# 大・中型路線バスの乗降口（中扉）のリコールについて

## リコール届出番号3420

平成26年8月26日、UDトラックス株式会社は下記のリコールを国土交通大臣に届け出しました。

# 改善箇所説明図

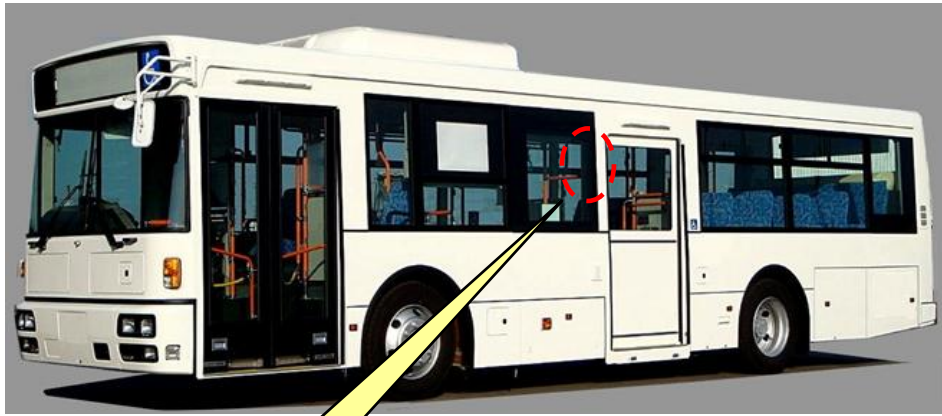
基準不適合発生箇所

音声合成式 扉開閉予告装置を装着した大・中型路線バスにおいて、当該装置の制御プログラムが不適切なため、乗降時に運転者が中扉スイッチを「開」にした際、扉が開くことを知らせる警報が作動しないおそれがある。

全車両、音声合成式 扉開閉予告装置の制御プログラムを対策品に交換する。

識別 : 作業完了車には、音声合成式扉開閉予告装置の下面中央に青色のシールを貼付ける。
